Álfhólsvegur 59

Fyrirspurn um viðbyggingu

Dags. 16. janúar 2024

Umsögn skipulagsfulltrúa

Mynd 2 Götumynd af ja.is. Hár trjágróður hylur nánast byggingarnar.

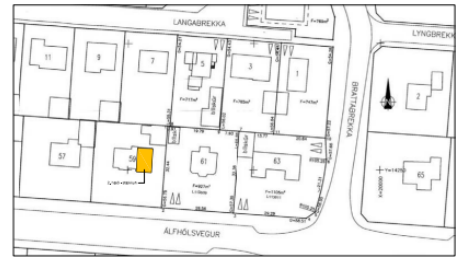
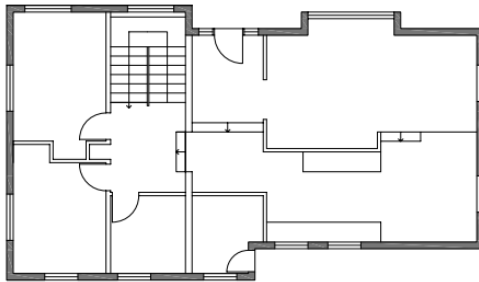
Álfhólsvegur 57(tvær hæðir) er **6,65** m að hæð

Álfhólsvegur 61(tvær hæðir) **5,75** m að hæð

Ekki liggja fyrir aðrar upplýsingar um hæð húsanna sitthvorum megin við, varðandi gólfkóta og hvort húsið yrði hærra en þau.

Álfhólsvegur 59 - útlit mkv. 1:100

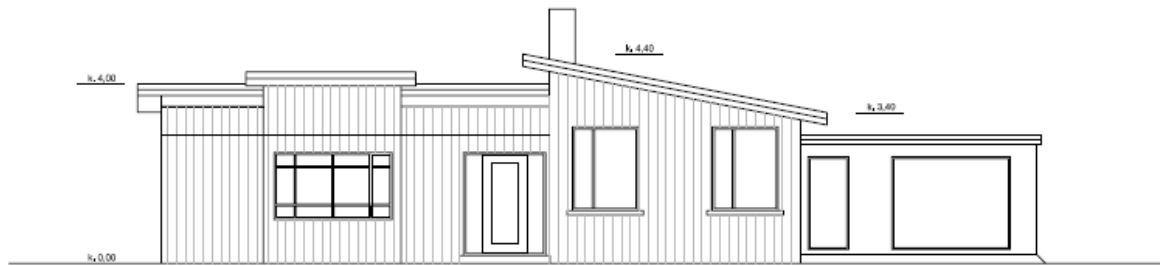
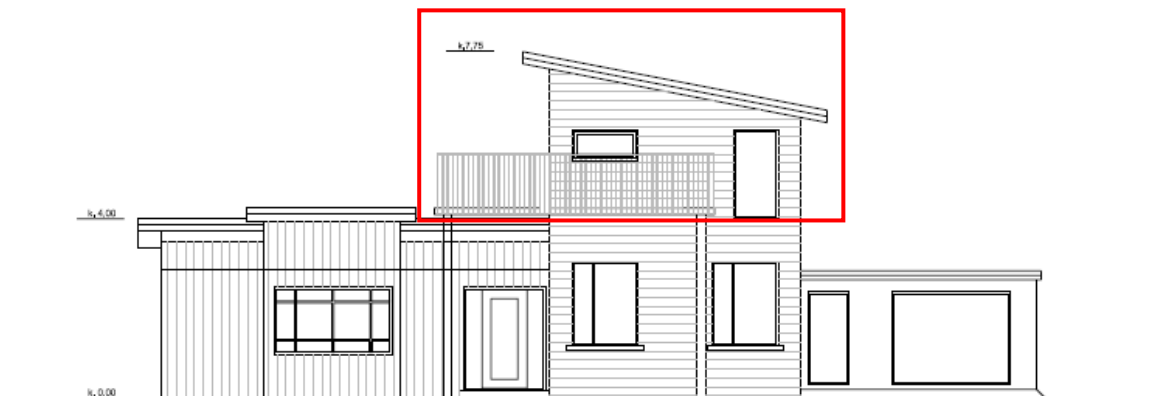
Hækkun um 3,35m þar sem það er hæst

Mynd 3Hæsti punktur húss myndi hækka úr 4,4m í 7,75

Mynd 4 Ný hæð

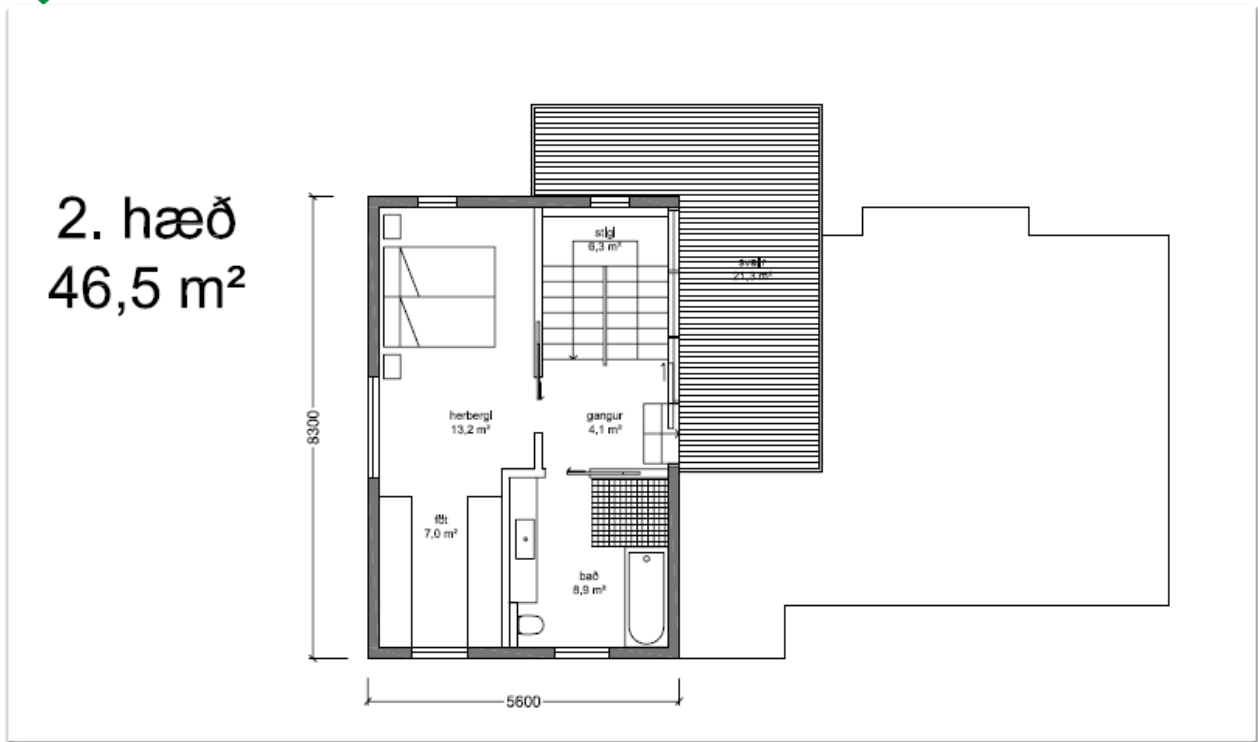
Hækkun um 3, 35 metra þar sem það er hæst

Fyrirhuguð viðbygging er ekki úr takti við hús á aðliggjandi lóðum sem flest eru á tveimur hæðum, þó svo að ætla megi að hún verði hærri en húsin sitt hvorum megin við. Skuggavarp mun líklega ekki ná á lóð Löngubrekku 7 sem er fyrir norðan húsið. Svalir eru á húsi nr 57 en ekki 61. Nýtingarhlutfall er innan marka.

Skipulagsfulltrúi lítur jákvætt á að fyrirspurnin verði unnin áfram í samræmi við 44. gr. skipulagslaga nr. 123/2010.
